MPL/PF/FZ/241/3/03/25

Dotyczy: postępowania prowadzonego w trybie przetargu nieograniczonego na podstawie ustawy z dnia 11.09.2019 r. Prawo zamówień publicznych (Dz. U. z 2024 r., poz. 1320, t.j. z dnia 30.08.2024 r. z późn. zm.) zwanej dalej "ustawą PZP" lub „PZP” pn. „**Rozbudowa terminalu pasażerskiego Kraków Airport etap I – część T6**”.

Na podstawie art. 135 ust. 2 ustawy PZP w związku z wpłynięciem pytań do SWZ Zamawiający udziela następujących wyjaśnień:

Pytanie nr 2286

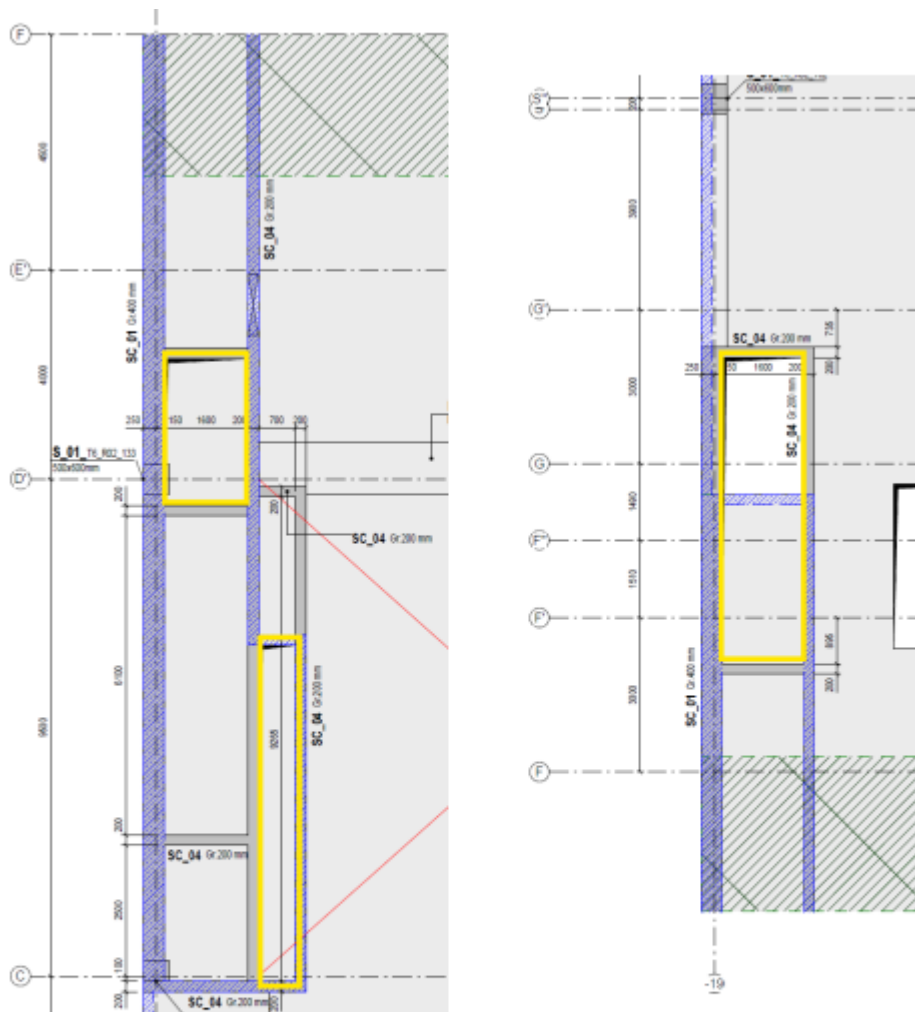
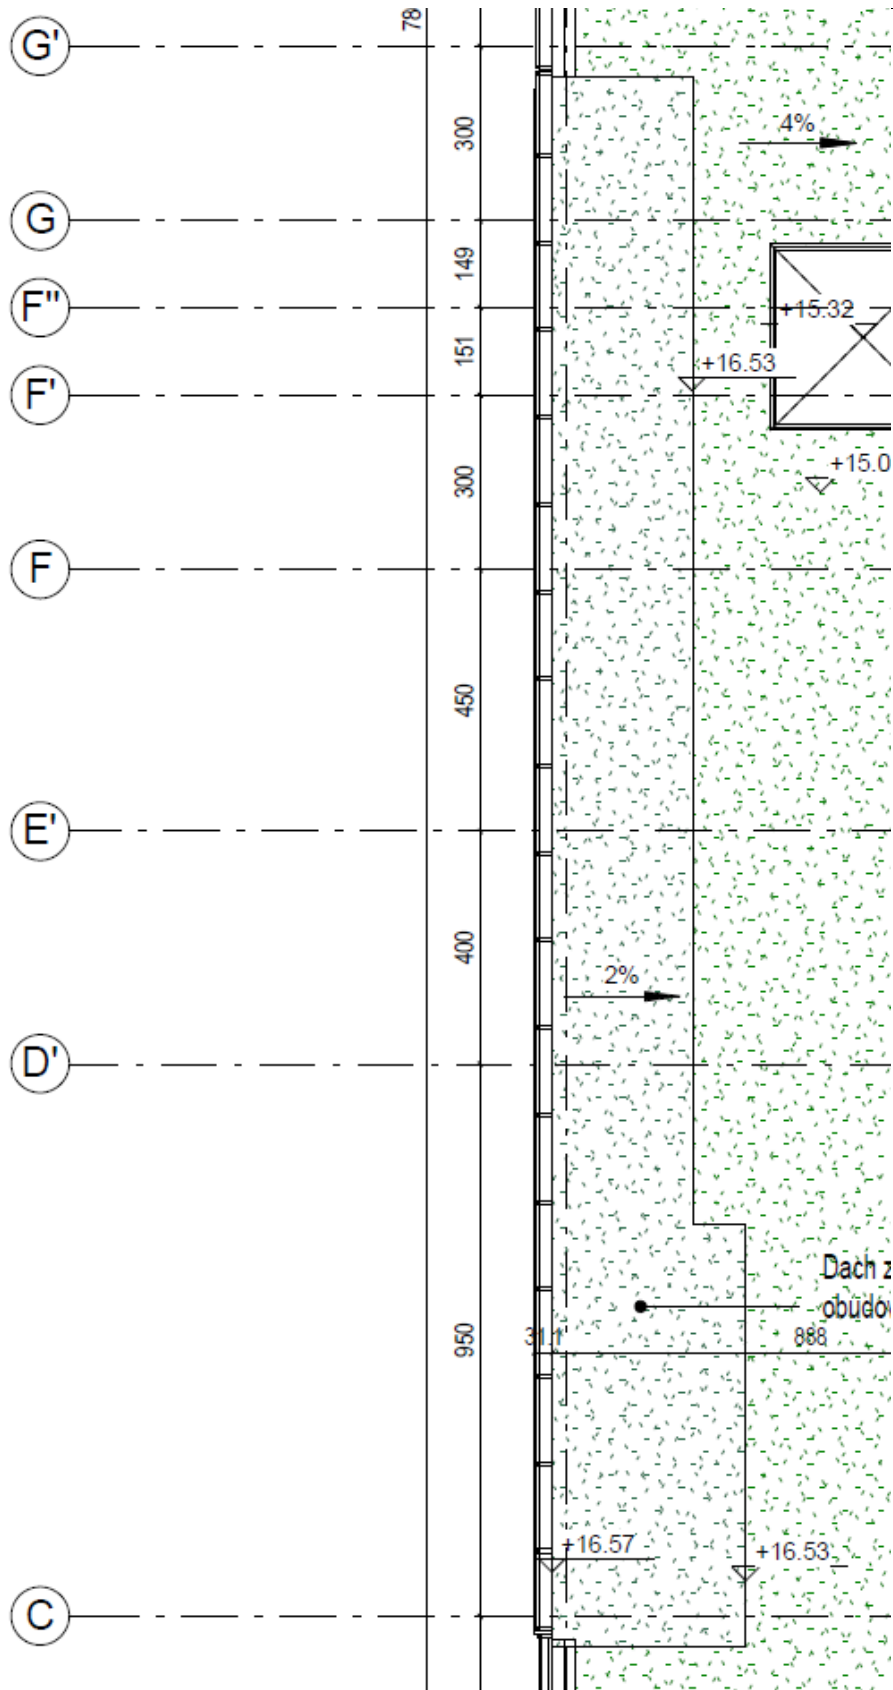
Na rzucie konstr. stropu nad poziomem R02 (14,47), według hatchy otwory powinny być tylko w pokazanych poniżej miejscach (na żółto), chociaż patrząc według legendy to szary kolor oznacza żelbet w widoku, co by oznaczało, że tylko między osią G-G' jest otwór. Powyżej tego stropu na poziomie 16,37 jest kolejny strop (zadaszenie szachtu), stąd pytanie czy stropy na poziomie 14,47 są zasadne. Jeśli tak to, w których miejscach dokładnie powinny być stropy a w których powinny być otwory.

Murek oporowy wzdłuż biegu schodów stanowi jednocześnie ich zabezpieczenie, ponieważ jest uzupełniony o poręcz, której górna krawędź powinna być dostosowana do wymogu 110 cm wysokości od stopni. Tę część należy rozpatrywać zgodnie z rysunkiem elewacji nr 083MPL-PFU-A-EL-E1-501-T6. Spadki tego elementu powinny zostać dostosowane do biegu schodów i uszczegółowione na etapie Projektu Wykonawczego. Równoległy murek oporowy przy budynku Wartowni SOL należy rozpatrywać zgodnie z rysunkiem konstrukcji - 083MPL-PFU-K-KB-RZ-T6a-R00-001- 00.

Pytanie nr 2287

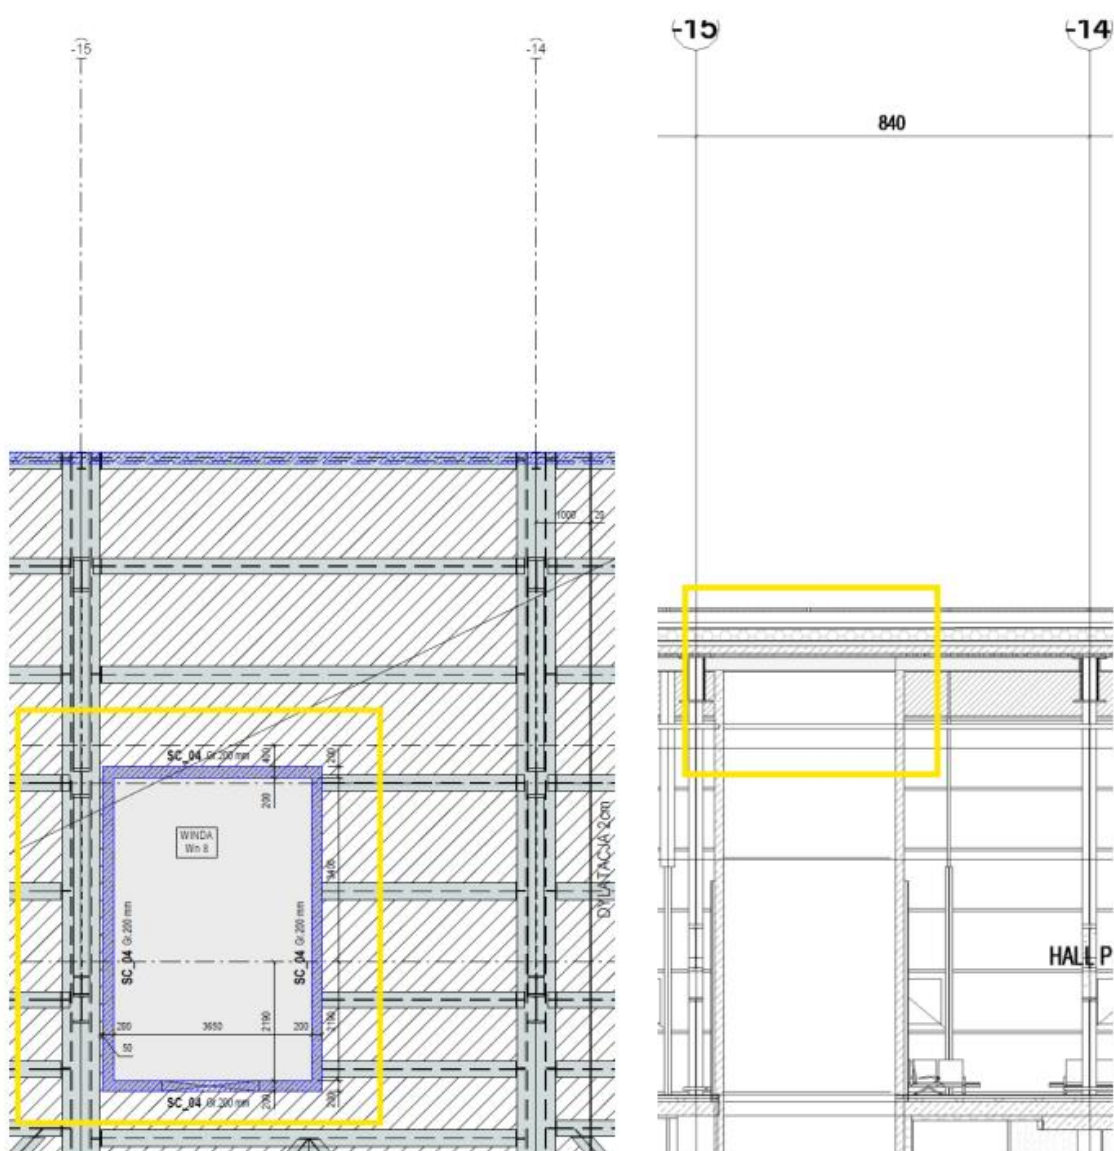
Czy tutaj ma być strop żelbetowy nad windą na poziomie 14,47 między osiami 14-15? Brak opisu na konstrukcji jakie grubości i na jakiej rzędnej ma być strop. Na przekroju architektonicznym nie ma pokazanego stropu w tym miejscu. Jeśli stropu rzeczywiście ma nie być to w jaki sposób przewidziano montaż dźwigu windowego?

Przekrycie szybu windowego należy wykonać w konstrukcji żelbetowej. Płyta grubości 30cm. Na etapie opracowania PFU założono rzędną spodu nadszybia +14,62.

Pytanie nr 2288

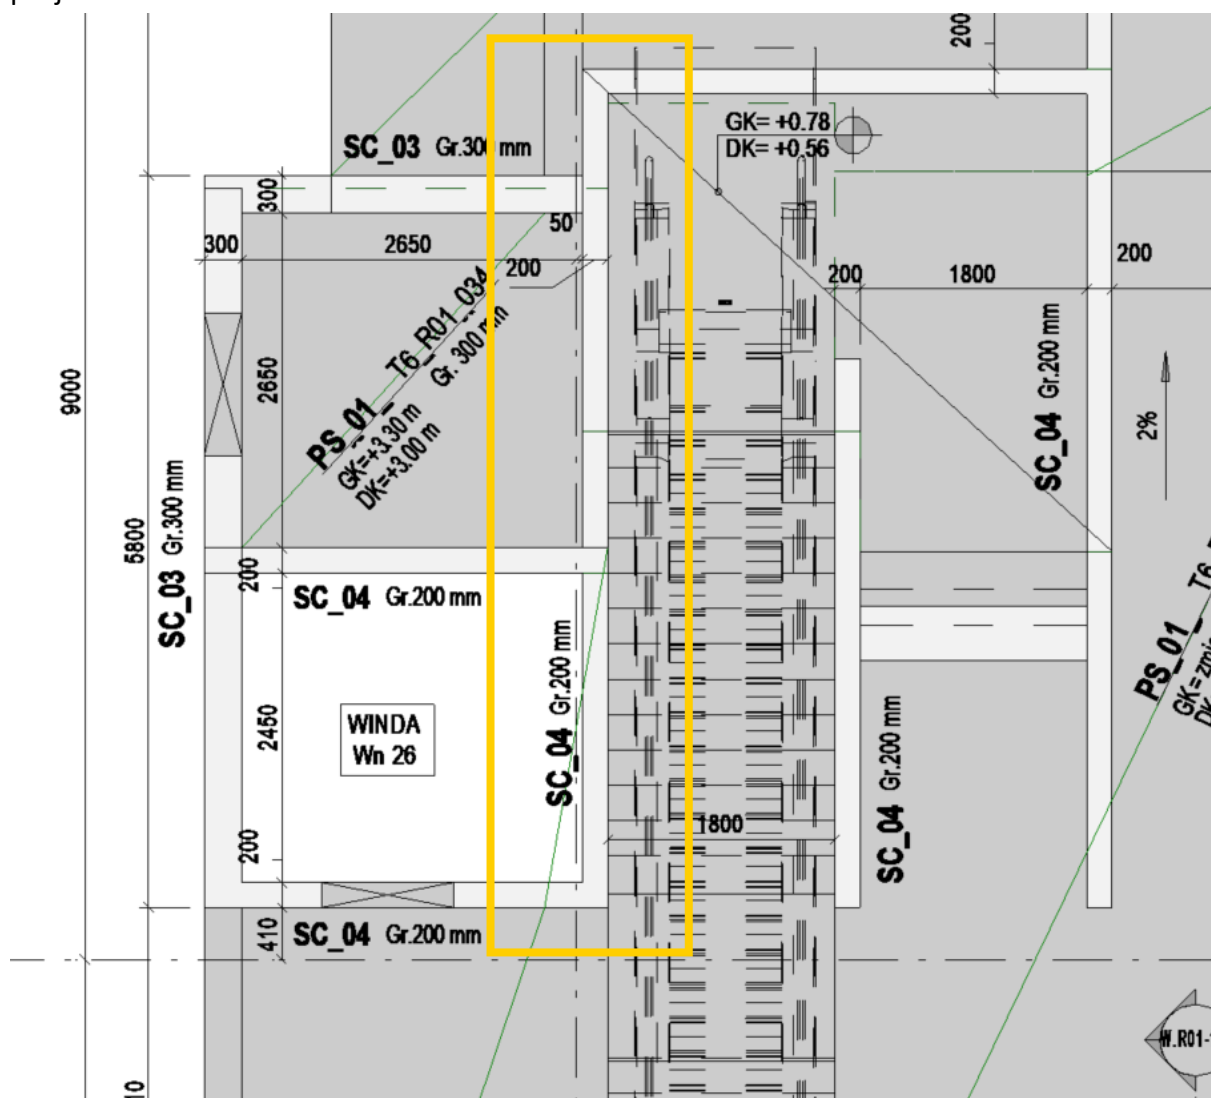
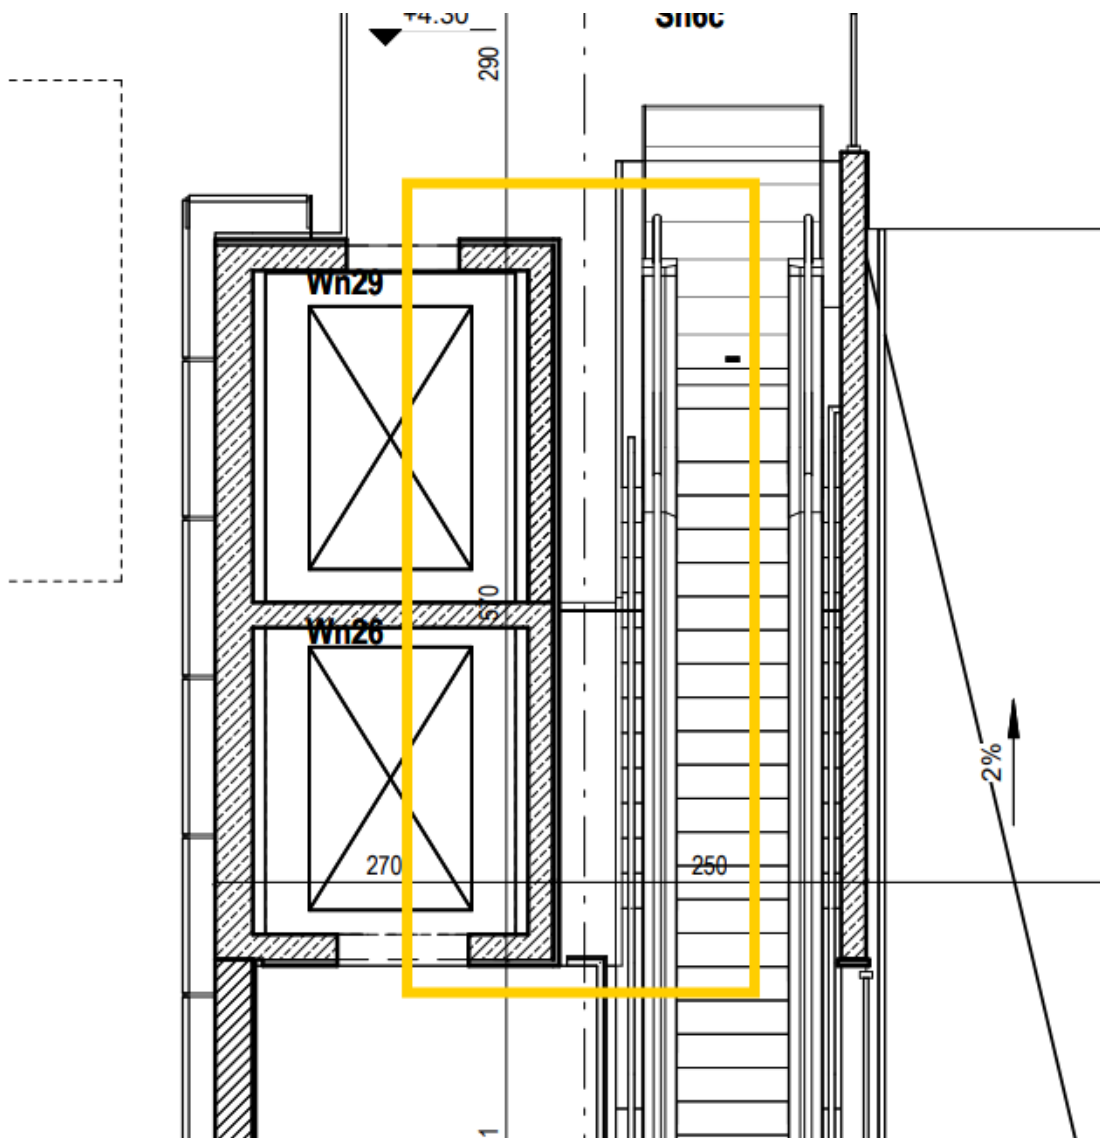
Na rysunkach wieży nr 7 (rys. 083MPL PFU A RPW 1302-T6) żelbetowe ściany windy znajdujące się przesunięte względem projektu konstrukcji. Prosimy o wskazanie prawidłowego wariantu projektu.

Pytanie nr 2289

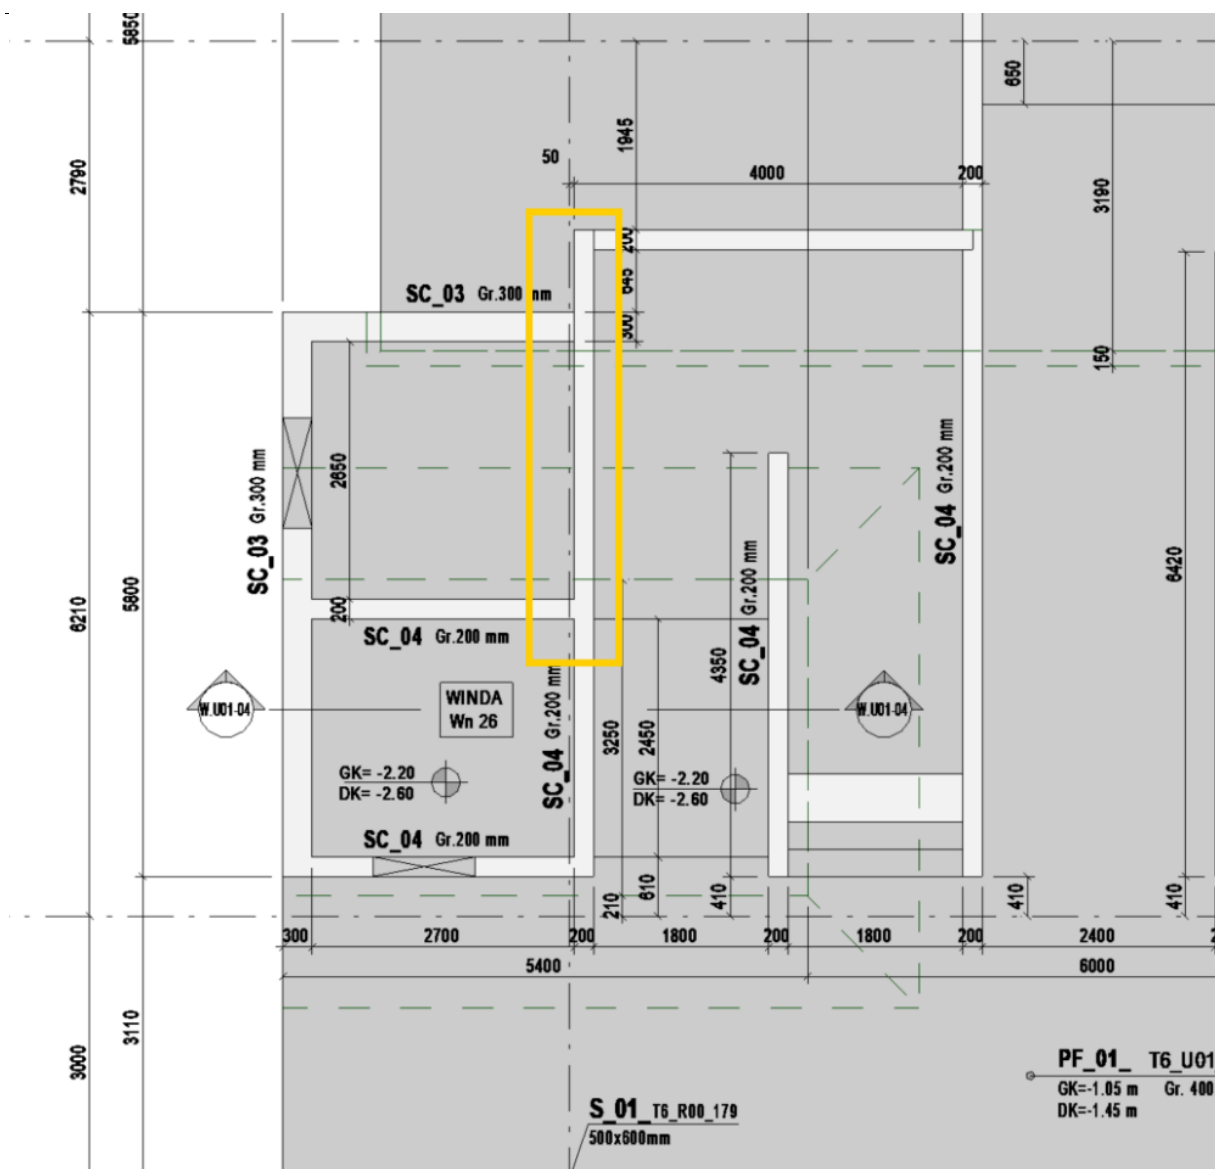
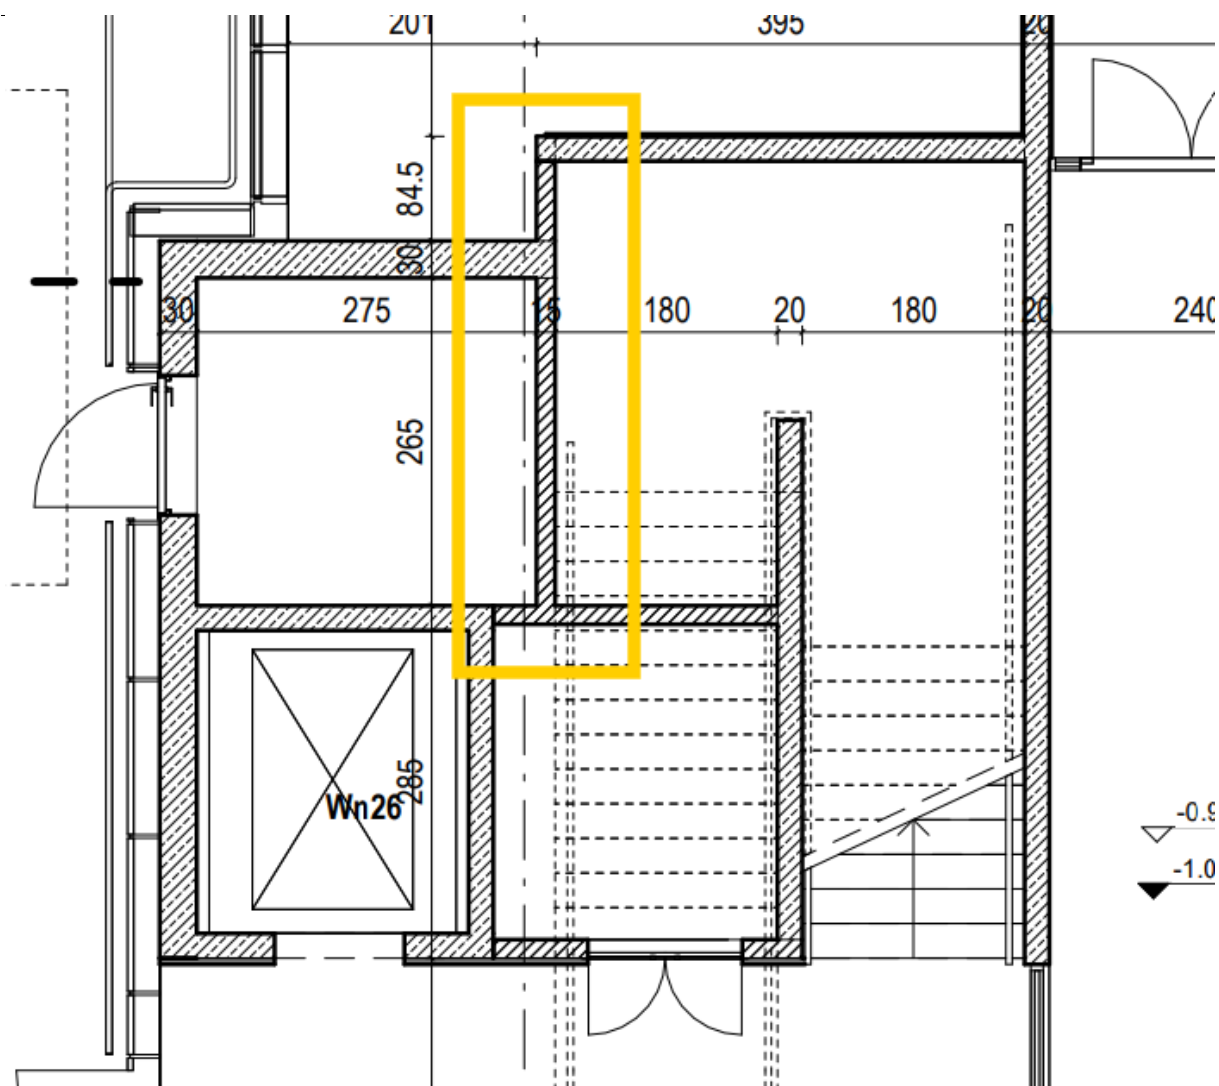
Na rysunkach wieży nr 7 (rys. 083MPL PFU A RPW 1302-T6), na poziomie -1,20, znajdują się ściany murowane, które według projektu konstrukcji powinny być żelbetowe. Prosimy o wskazanie prawidłowego wariantu projektu.

Ściany należy wykonać zgodnie z projektem konstrukcji.
